Vaststellen definitief ontwerp (DO) en kredietaanvraag
rioolverruiming en groot onderhoud Bakenessergracht

Project:	Bakenessergracht vervangen zinker en riool						
Onderwerp:	VO Bakenessergracht/Korte Jansstraat/Bloemertstraat						
datum:	08-06-2010	opdrachtgever:	R. J. M. Bak - Wijkzaken	tekening:		wsp/ing:	
schaal:	1:500	getekend:	Alan Barkar / Stan Kalkbeker	gecontroleerd:		100 AL - CO1	A
formaat:	tekening A2 doorbreed A1	geplaat:					
teek:

Inspraaknotitie Bakenessergracht

A		Aanpassingen t.g.v. inspraakronde		ggr	gpc	datum
STEDENBOUW EN ONTWERP						
Project : Bakenessergracht vervangen zinker en riool						
Onderwerp : DO profielen Bakenessergracht/Korte Jansstraat/Bloemertstraat						
datum : 07-06-2010	opdrachtgever : R.J.M. Bak-Wijkhuizen	tekeningen :	Haarlem			
schaal : 1:100	grootte :	100AI-C02				
formaat : A0	grootte :					
bestek : 27B00	tekenaar :

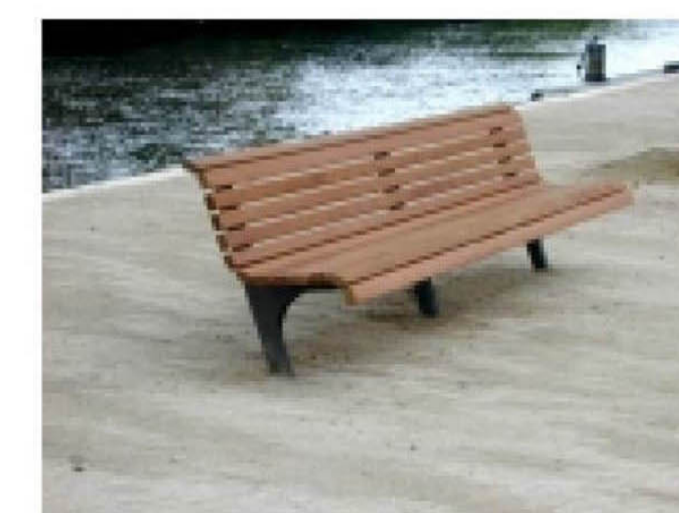
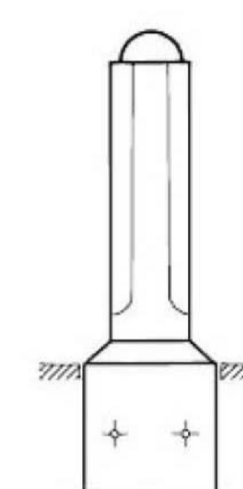
B	verwerking inspraak reacties: verplaatsing palen, metalen stookstang, Amsterdammerste Bloemertstraat	Alan Barkar	08-06-2010
A	vermindering aantal palen: aanbrengen te vervangen bomen, invullen parkeervakken: verlichting, werkgrenzen	Alan Barkar	17-12-2009
W	WSP	www.bakker.nl/wsp	akt

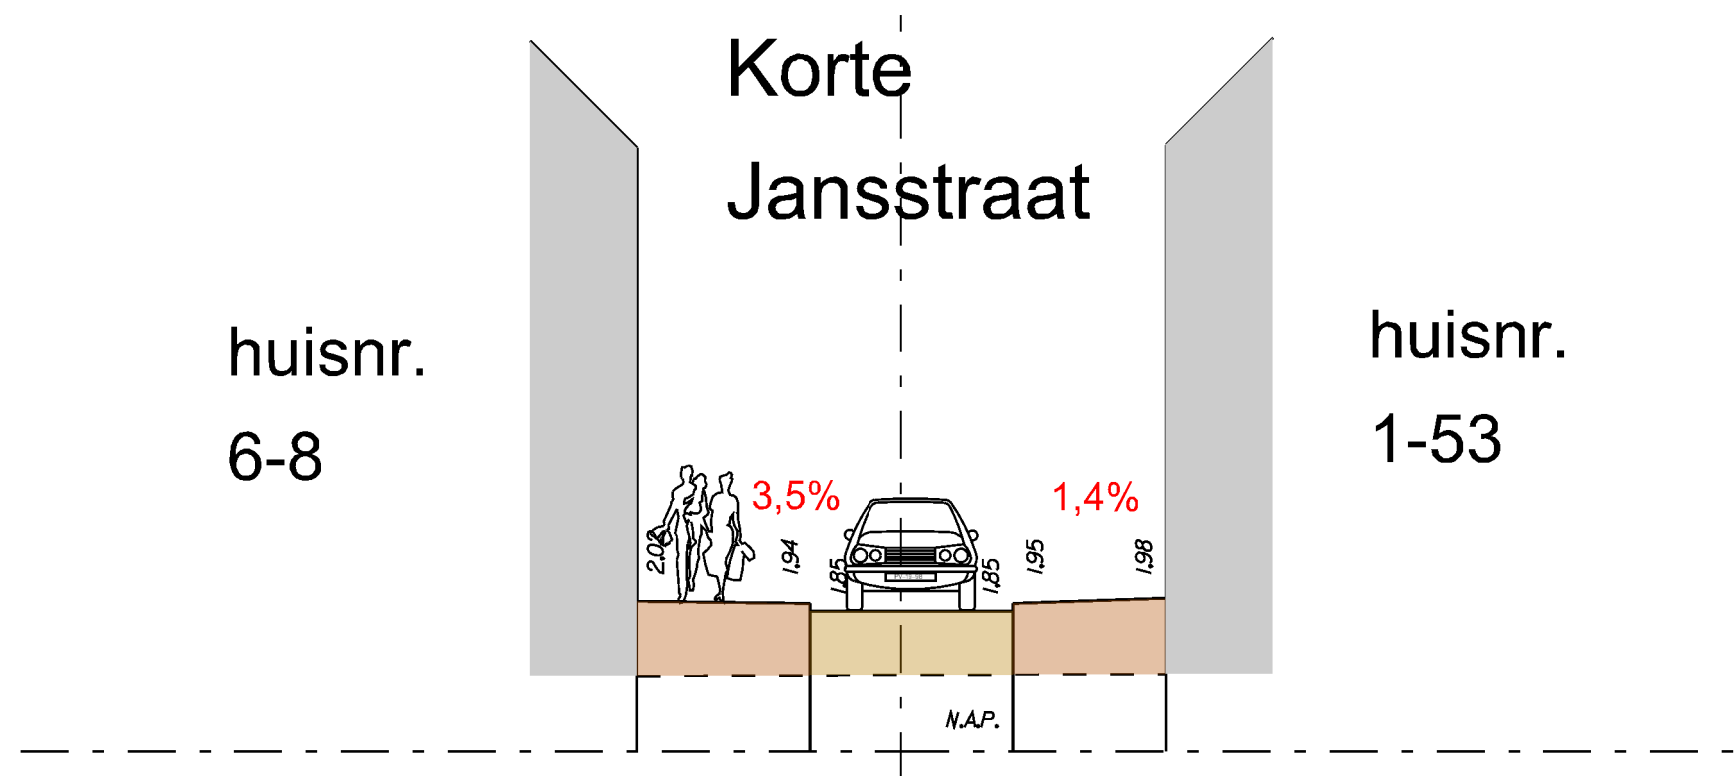
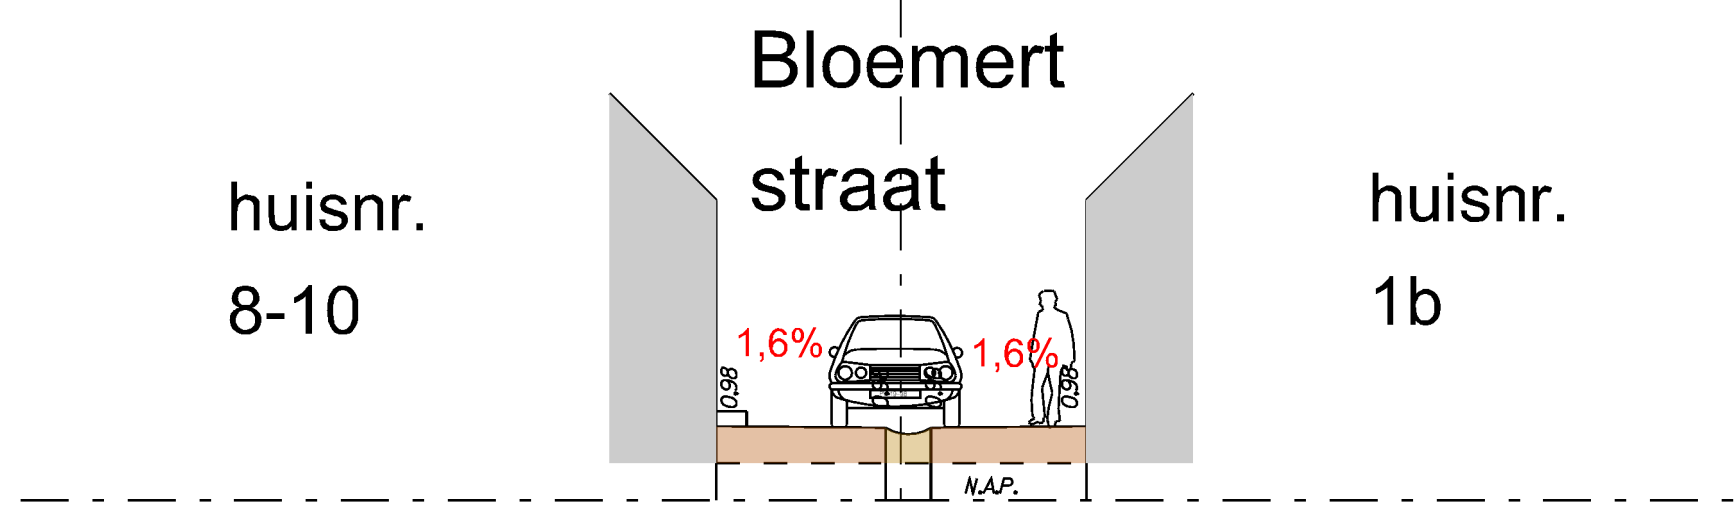
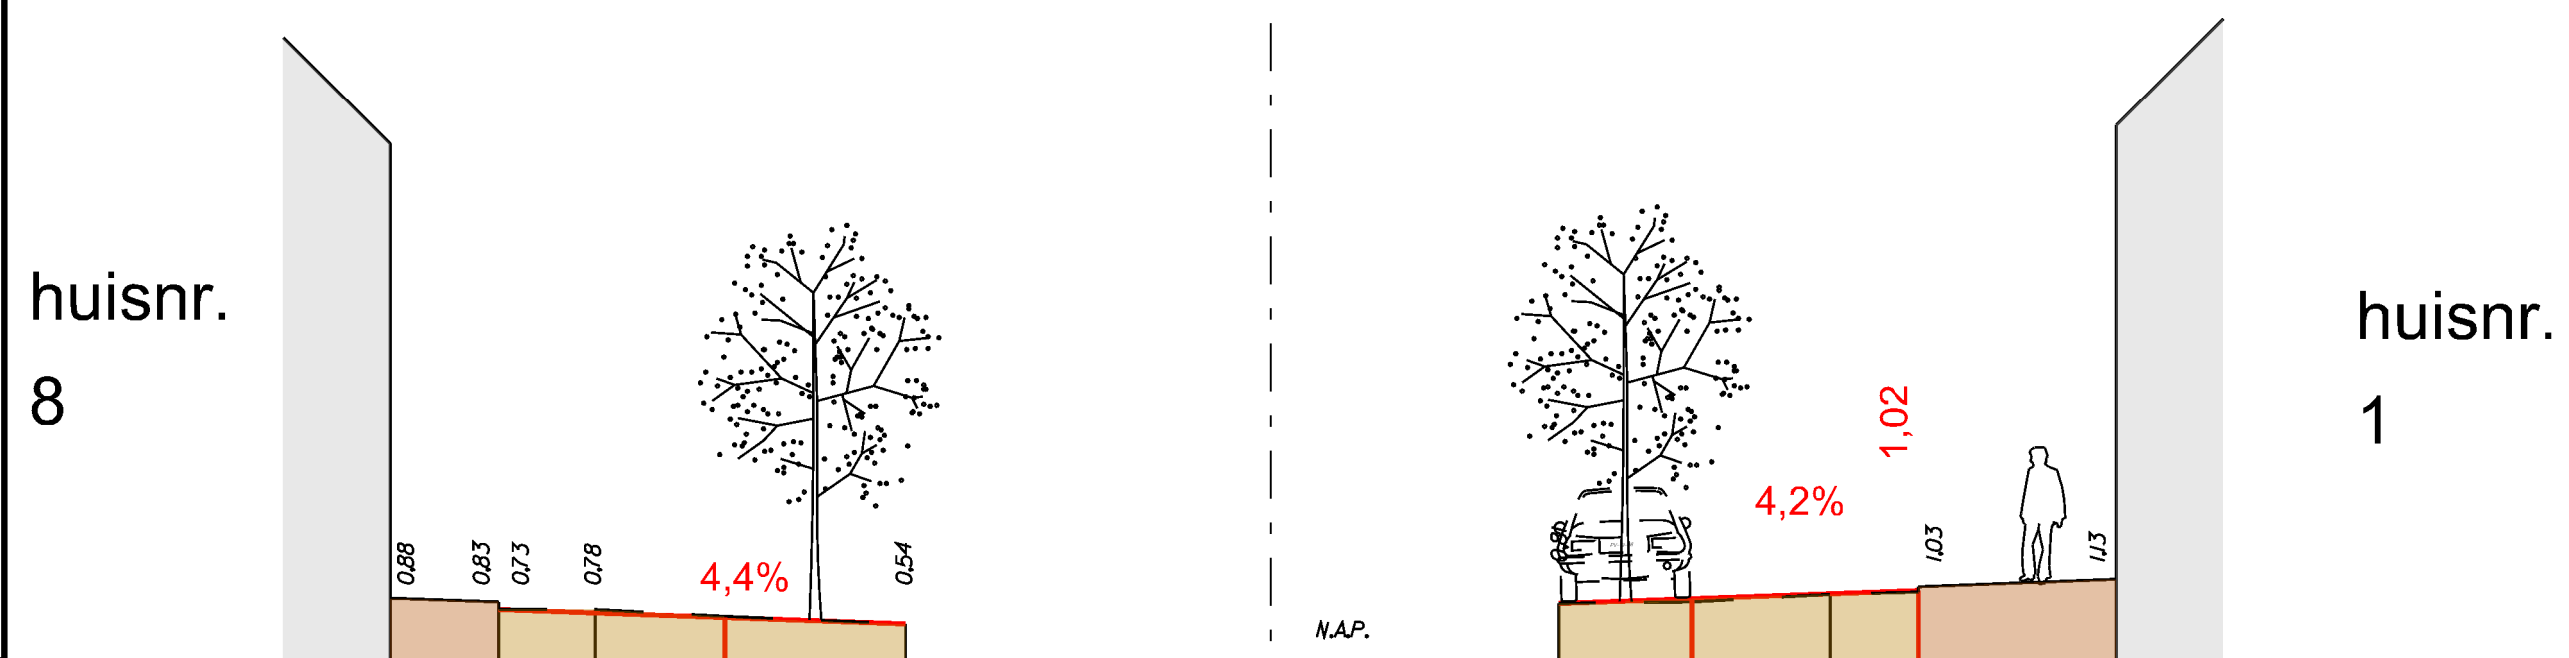
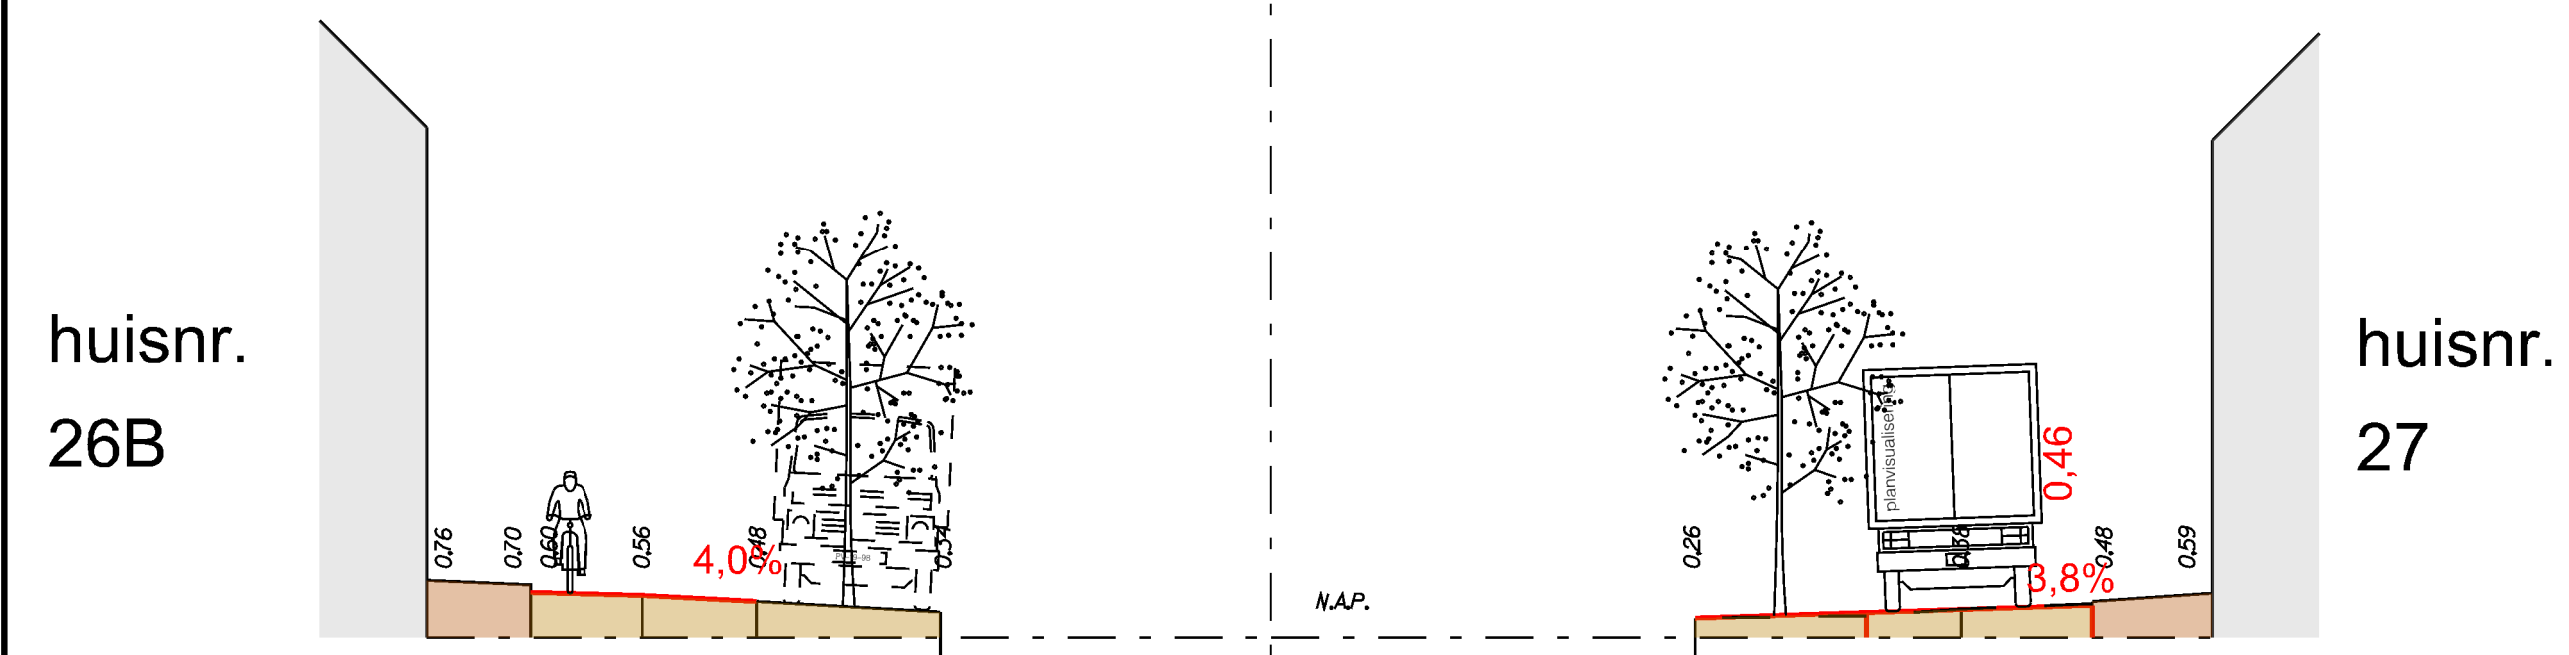
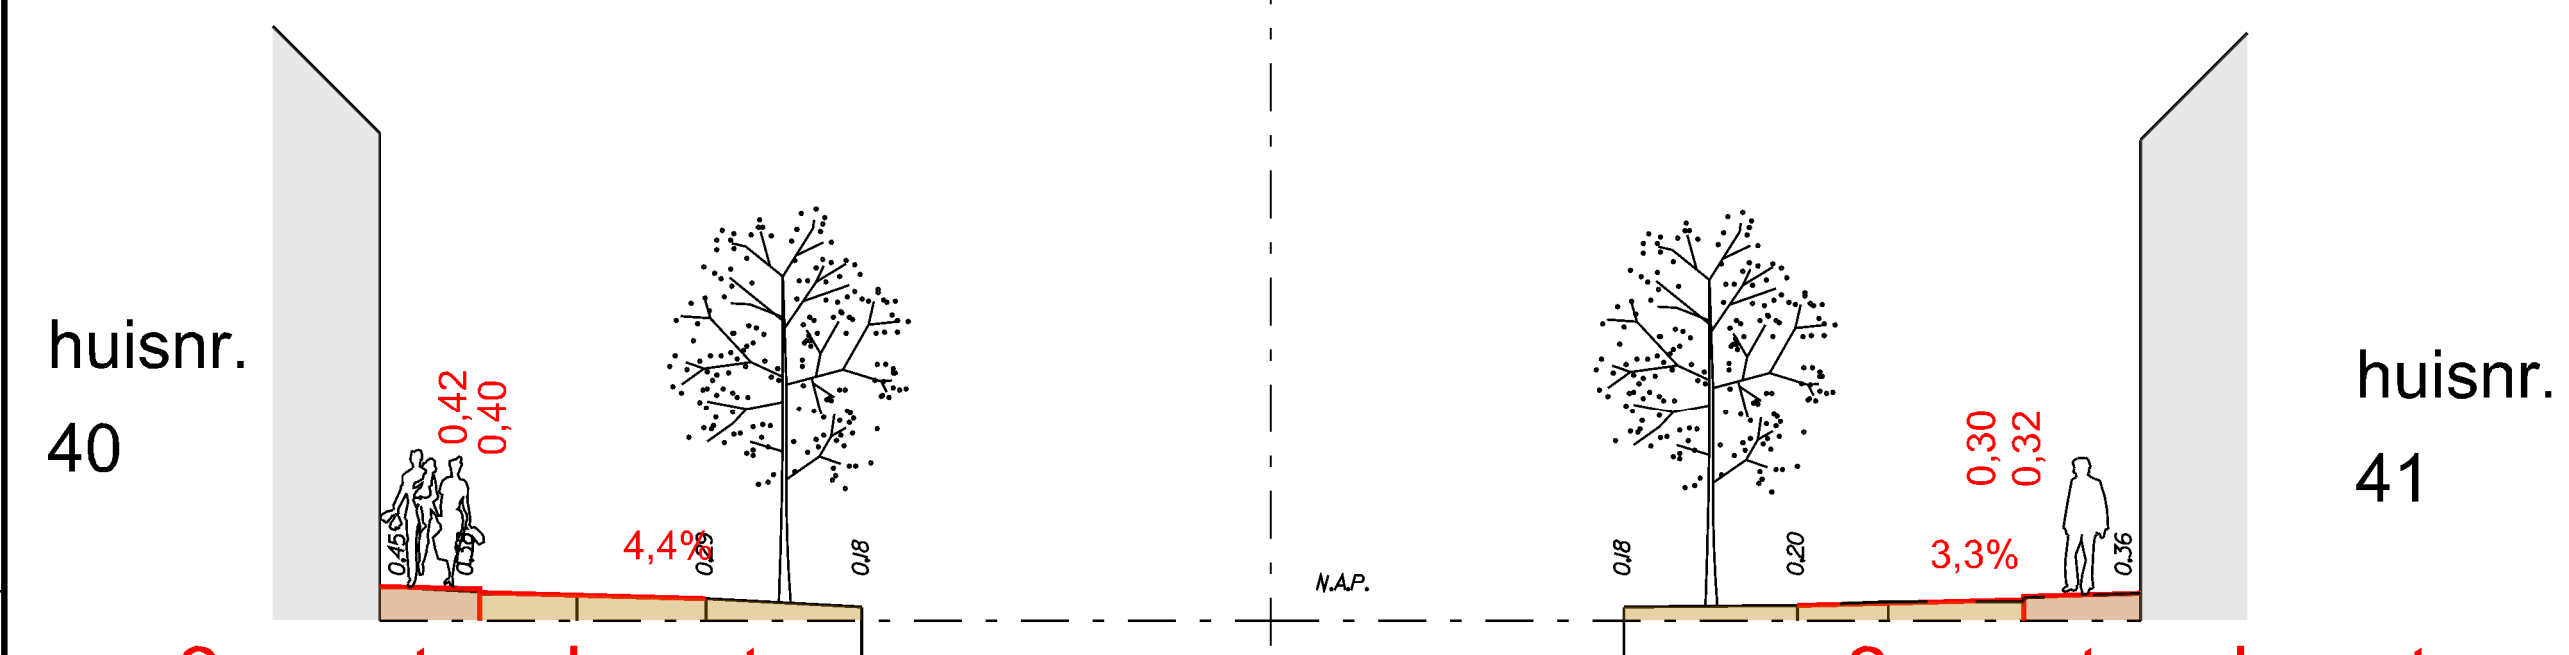
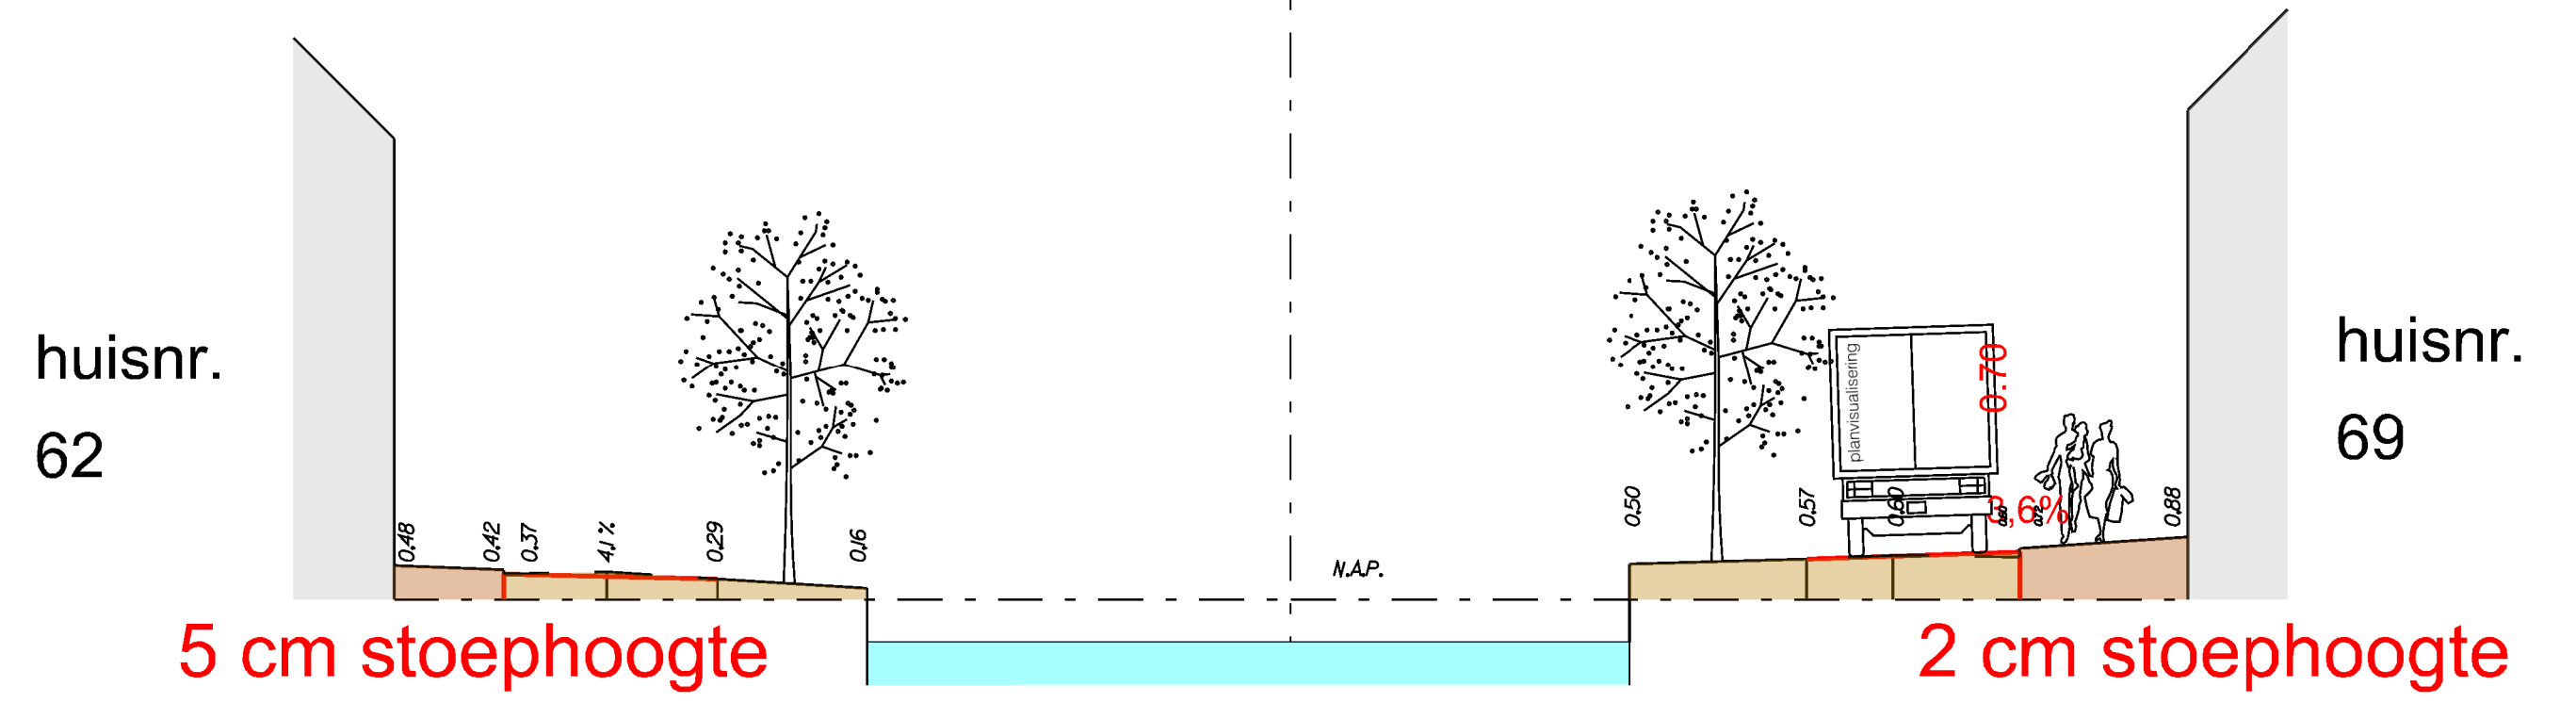
DOORSNEDES Schaal 1:100
aanpassingen huidige situatie in rood aangegeven
rijweg op een oor - afwatering naar de gracht toe
